Privater Gestaltungsplan Talwis

Resultat der Vorprüfung

HIAG Immobilien Schweiz AG

Suter • von Känel • Wild • AG
Peter von Känel, Jill Brüttsch

Übersicht Radweg

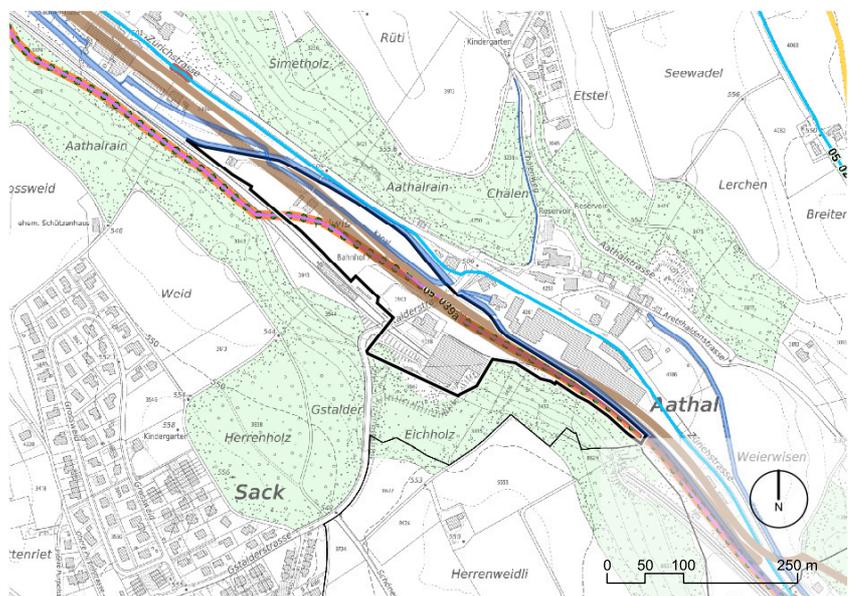
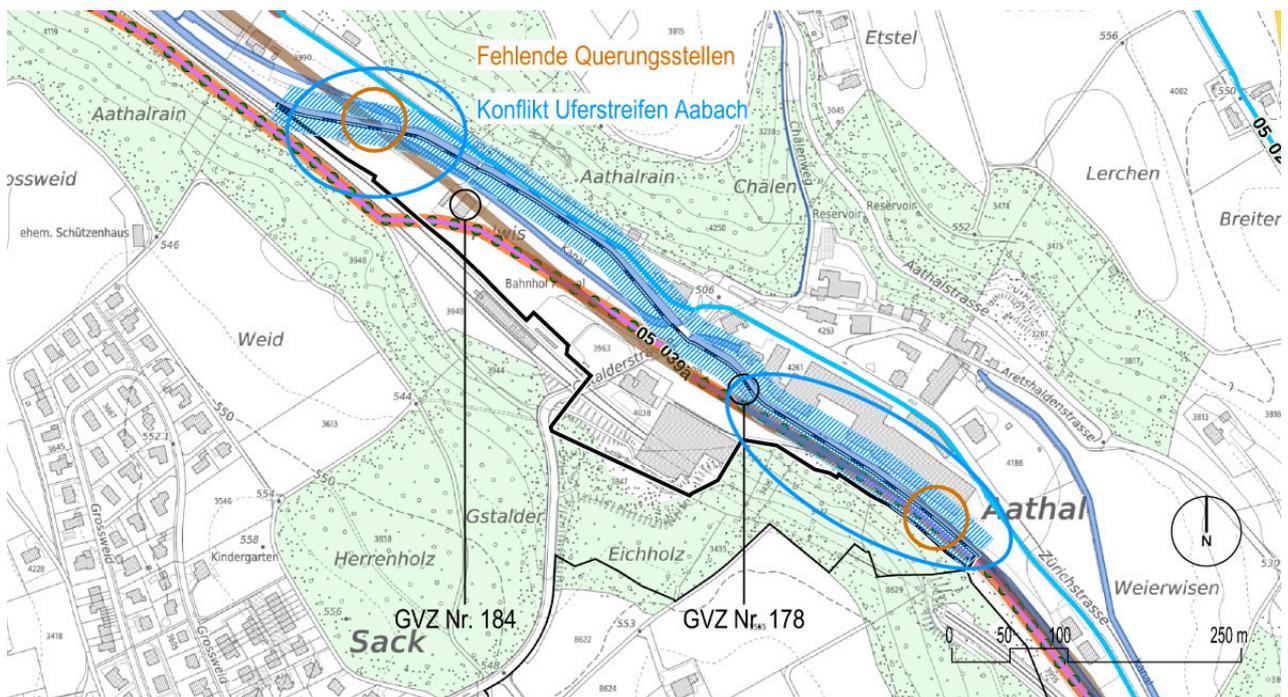
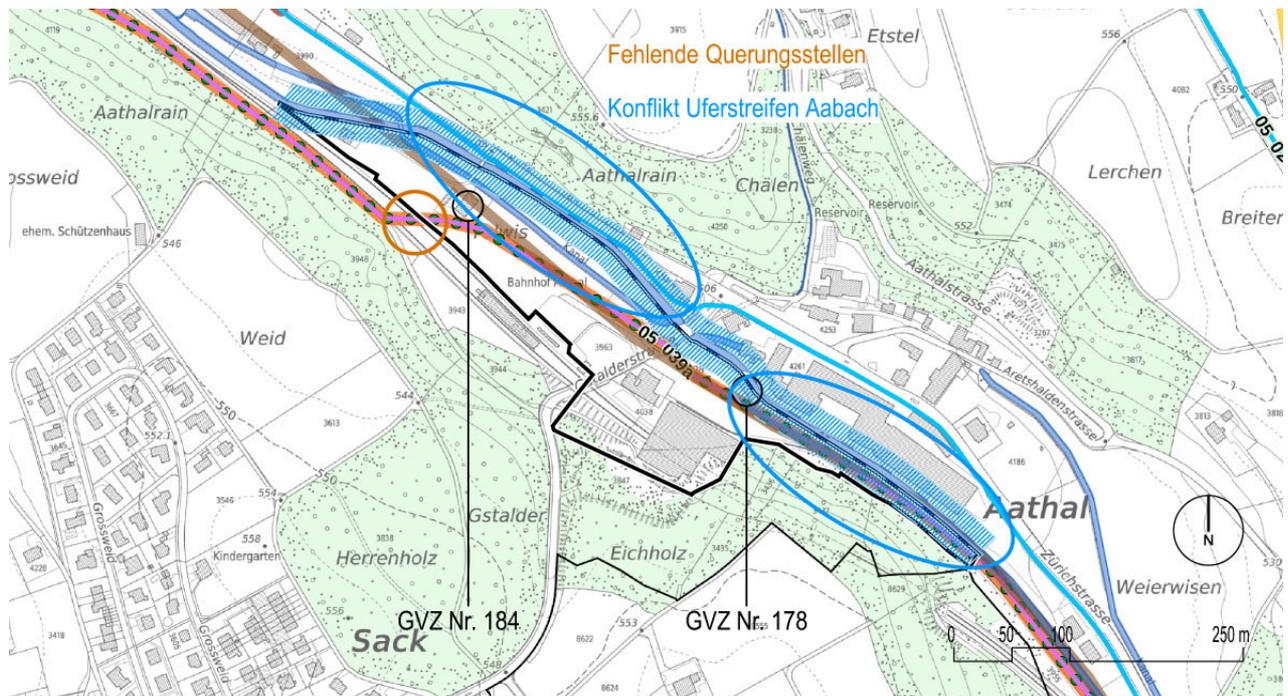
- Falls in Zusammenhang mit dem Gestaltungsplan Talwis ein neuer Radweg oder Fuss-/Radweg erstellt werden soll, ist in Abstimmung mit den relevanten kantonalen Fachstellen zu prüfen und darzulegen, ob der bestehende Radweg südlich entlang der Zürichstrasse streckenweise aufgehoben und rückgebaut werden kann.

- Der vorgesehene Weg ist an sämtlichen Stellen ausserhalb des Uferstreifens der Aa anzuordnen, damit er genehmigungsfähig ist.
- Der vorgesehene Fuss-/Radweg ist bei bestehenden Querungen der Aa anzuordnen oder andernfalls sollen bestehende Querungen verlegt werden. Querungen sind grundsätzlich senkrecht zur Gewässerachse anzuordnen, Abweichungen davon wären im Erläuternden Bericht zu begründen. Zudem sind Querungen mit der geringstmöglichen Breite vorzusehen, dies ist im Erläuternden Bericht darzulegen und im Situationsplan entsprechend zu verzeichnen.

- Die im Bereich der Überquerung der Aa durch den Wasserrechtskanal angestrebte zusätzliche Überdeckung/Querung der Aa ist nur genehmigungsfähig, wenn im Rahmen des Gestaltungsplans der gleichzeitige Rückbau der bestehenden Bachquerung und Wasserrechtskanal-Querung nördlich des bestehenden Gebäudes GVZ Nr. 184 verbindlich festgelegt wird. Ein solcher koordinierter Rückbau und Neubau der Querung würde aus wasserbaulicher Sicht begrüsst. Werden die beiden bestehenden Querungen nördlich des Gebäudes GVZ Nr. 184 im Rahmen des Gestaltungsplans nicht rückgebaut, ist hingegen auf die im Bereich der Überquerung der Aa durch den Wasserrechtskanal angestrebte zusätzliche Überdeckung/Querung nördlich des Gebäudes GVZ Nr. 184 für den angestrebten Fuss-/Radweg zu verzichten.

- Auf die angestrebte zusätzliche Querung des Wasserrechtskanals im Bereich westlich der Gstalterstrasse ist zu verzichten. Der Fuss-/Radweg ist ausserhalb des Uferstreifens anzuordnen.

- Das mehrheitlich im Uferstreifen liegende Vorhaben ist aufgrund beschriebener Erwägungen nicht genehmigungsfähig. Für die weitere Planung soll aus wasserbaulicher Sicht die bestehende Wegverbindung Gstalterstrasse vorgesehen werden.

→ Auf weitere angestrebte Querungen des Wasserrechtskanals (zwischen den bestehenden Querungen nördlich des Gebäudes GVZ Nr. 184 sowie der angestrebten Passerelle) sowie auf sämtliche Wegverbindungen zwischen der Aa und dem Wasserrechtskanal gelegenen Bereich ("Insel") ist zu verzichten.

→ In den Vorschriften des Gestaltungsplans in Ziff. 7 Abs. 8 sowie in Ziff. 7 Abs. 5 ist zu streichen, dass innerhalb des Uferstreifens und innerhalb der sog. Ruhefläche befestigte Flächen zur Schaffung eines öffentlichen Fuss- und Radwegnetzes erstellt werden dürfen.

→ Falls – entgegen der Linienführung gemäss regionalem Richtplan – der angestrebte Fuss-/Radweg im Bereich östlich der Gstalterstrasse erneut auf der Nordseite der Aa geführt werden sollte, ist für die weitere Planung eine der bestehenden Querungen (Gstalterstrasse oder der Übergang nördlich des Gebäudes GVZ 178) vorzunehmen.

→ Die Fuss- und Velowegplanung der inneren Erschliessung des Gestaltungsplanperimeters ist auf die bestehende Nebenverbindung und die geplante Veloschnellroute und Hauptverbindung im Sinne der Erwägung auszurichten.

Wird der geplante Radweg gemäss regionalem Richtplan umgesetzt, so führt dieser südlich der Aa durch das Gebiet Talwis. Dabei quert der geplante Radweg an zwei Stellen die Aa. Im Westen sowie im Osten bestehen für die angedachte Querung noch keine Querungsstellen. Diese müssten bei der Umsetzung gemäss Richtplan entsprechend erstellt werden. Die Querung im Westen wurde im Gestaltungsplan Talwis entsprechend angedacht, diese wird jedoch gemäss Vorprüfungsbericht nur dann toleriert, wenn die bestehende Brücke beim Gebäude GVZ Nr. 184 rückgebaut wird.

Der geplante Radweg des regionalen Richtplans liegt sowohl im Westen als auch im Osten des Gestaltungsplanperimeters im Uferstreifen der Aa. Im Osten müsste ein Teil des Weges, dort wo heute die alten Bahngeleise bestehen, erstellt werden. Mit der Linienführung gemäss Gestaltungsplan Talwis wird die Querung der Aa bereits östlich der Gstalderstrasse mittels bestehender Brücke vorgenommen, wodurch der bereits bestehende Weg benutzt wird.

Die Veloschnellroute quert die Bahnlinie westlich des Bahnhofs Aathal. Heute besteht in diesem Bereich keine Querung der Bahnlinie. Anschliessend verläuft die Veloschnellroute durch das Gebiet Talwis, wo die Verbindung durch das unter Schutz gestellte alte Bahnhofsgebäude führt. Die Veloschnellroute verläuft weiter südlich entlang der Aa, wo sie im Uferstreifen zu liegen kommt. Die Aa wird im Gebiet Cherschiben über eine bestehende Brücke gequert. Vom Gebiet Talwis bis zur Querung besteht heute noch kein Weg, ein solcher müsste erstellt werden.

Die Nebenroute gemäss Velonetzplan Alltag (maps.zh.ch) verläuft entlang der Zürichstrasse und somit nördlich der Aa, ausserhalb des Gestaltungsplangebiets. Diese liegt somit ebenfalls teilweise im Uferstreifen der Aa und orientiert sich bezüglich Querungen am Bestand.

Das Amt für Verkehr weist darauf hin, dass künftig nicht drei Radwegführungen (geplanter regionaler Radweg, bestehende Nebenverbindung und geplante Veloschnellroute) im Gebiet Aathal bestehen sollen, sondern zum gegebenen Zeitpunkt eine koordinierte Linienführung gesucht werden muss.

Die heutige Linienführung (Nebenverbindung Velonetz Alltag, Zürichstrasse) werde erst ersetzt, wenn eine neue Linienführung bestehe. Zum jetzigen Zeitpunkt existiere noch keine konkrete Vorstellung über die künftige Linienführung der Veloschnellroute respektive des künftigen Radwegs. Auch ist der Zeitpunkt der Konkretisierung und der Umsetzung heute noch nicht bekannt.

Für den Gestaltungsplan Talwis bedeutet dies, dass keine konkrete Linienführung des Radwegs besteht, welche in den Bestimmungen sowie im Situationsplan verankert werden kann/muss.

Nach Absprache mit dem Amt für Verkehr soll der Gestaltungsplan jedoch den Raum für den möglichen, künftigen Radweg soweit wie möglich sichern und somit genügend Spielraum für die Konkretisierung und Umsetzung der Linienführung gewährleisten. Im Gestaltungsplan wird ein Korridor für den Radweg zwischen dem neuen Gebäude und dem Aabach freigehalten. Ob dieser Spielraum dereinst genutzt wird, ist vom dannzuständigen Projekt für den Radweg abhängig.

Die Bestimmungen werden wie folgt ergänzt:

"Zwischen den im Plan bezeichneten Anschlusspunkten ist Raum für einen künftigen Radweg freizuhalten. Die genaue Linienführung ist zum gegebenen Zeitpunkt durch den Kanton zu projektieren und mit den entsprechenden Amtsstellen sowie dem Grundeigentümer zu koordinieren."

Im Situationsplan wurden die entsprechenden Anschlusspunkte für die mögliche, künftige Fuss-/Radwegverbindung definiert. Zudem wurde die Bestimmung gemäss Besprechung mit dem Amt für Verkehr ergänzt. Im Erläuternden Bericht wurden die planerischen Grundlagen bezüglich der drei Radwegverbindungen und den dazugehörigen Rückmeldungen des Amtes für Verkehr ergänzt. Auch wurde die Bestimmung zu den Ruheflächen entsprechend angepasst.

Kommentar Planer Oberirdische Parkplätze Gstalterstrasse

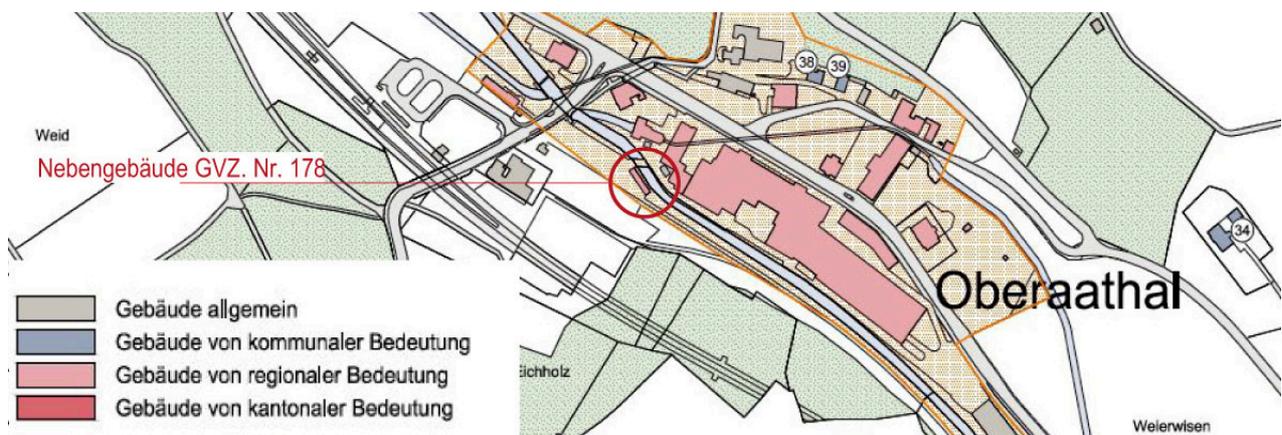
→ Östlich der Gstalterstrasse bestehen oberirdische Parkplätze innerhalb des Uferstreifens der Aa. Es ist zu prüfen und darzulegen, ob die betroffenen Parkplätze zugunsten der Erleichterung einer künftigen Revitalisierung des Gewässers im Rahmen des Gestaltungsplans rückgebaut und – falls ein Nutzungsbedarf besteht – ausserhalb des Uferstreifens neu aufgebaut werden können.

→ Die betroffenen Parkplätze sind im Situationsplan durchgehend abgegrenzt und mit einer separaten Signatur als Informationsinhalt darzustellen.

→ Zudem ist zu prüfen und darzulegen, ob die betroffenen Parkplätze sowie das Nebengebäude GVZ Nr. 178 zugunsten der Erleichterung einer künftigen Revitalisierung des Gewässers im Rahmen des Gestaltungsplans rückgebaut und – falls ein Nutzungsbedarf besteht – ausserhalb des Uferstreifens neu aufgebaut werden können.

Im Allgemeinen gilt, dass bereits bestehende, rechtmässig erstellte und bestimmungsgemäss nutzbare Bauten und Anlagen innerhalb des Uferstreifens bzw. Gewässerraums in ihrem Bestand grundsätzlich geschützt sind (Art. 41c Abs. 2 GSchV).

Vom Uferstreifen ist beim Richtprojekt nur ein Autoabstellplatz betroffen, dieser ist entsprechend zu verschieben.

Der Technische Bericht wurde bezüglich Bedarf der Parkplätze respektive Doppelnutzungen ergänzt. Zudem wird der Situationsplan angepasst. Das Nebengebäude GVZ Nr. 178 soll nicht zurückgebaut werden.

Ausschnitt Gestaltungsplan mit angepasstem Uferstreifen von 14.9 m

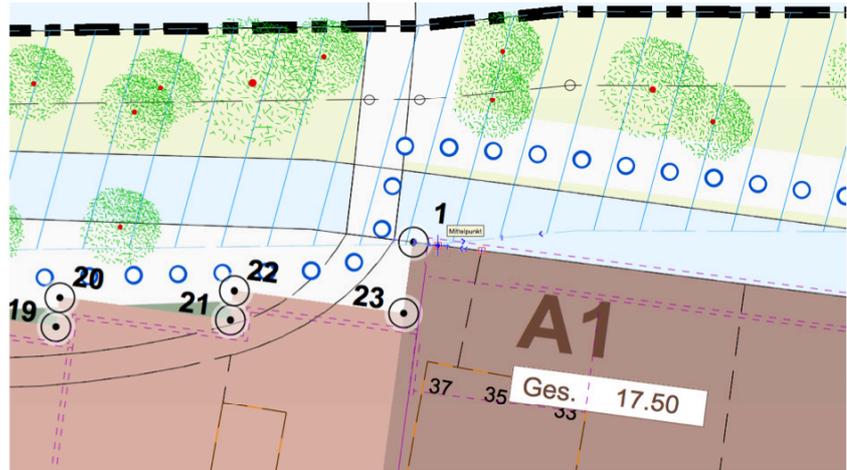
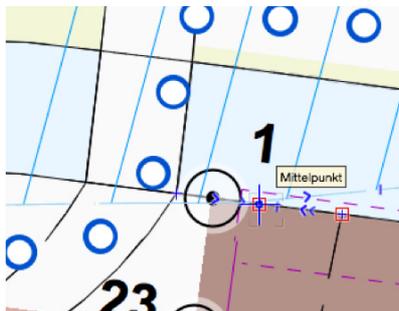
→ Der Uferstreifen ist in der Legende des Situationsplans als Informationsinhalt aufzuführen und als "Uferstreifen gemäss Übergangsbestimmung der Gewässerschutzverordnung" zu bezeichnen. Im Situationsplan ist der Uferstreifen im gesamten Abschnitt mit der generalisierten Breite von 14.9 m ab dem Gerinnenrand zu verzeichnen und die entsprechenden Angaben im Erläuternden Bericht im Kapitel 2.3 sind anzupassen.

→ Im Situationsplan ist die nordwestliche Ecke des Baubereichs A1 geringfügig anzupassen, damit der Baubereich ausserhalb des Uferstreifens liegt.

Der Situationsplan (Legende und Uferstreifen) sowie der Erläuternde Bericht zum Uferstreifen wurden entsprechend angepasst. Die Anpassung der Überstellung des Uferstreifens wurde vorgenommen.
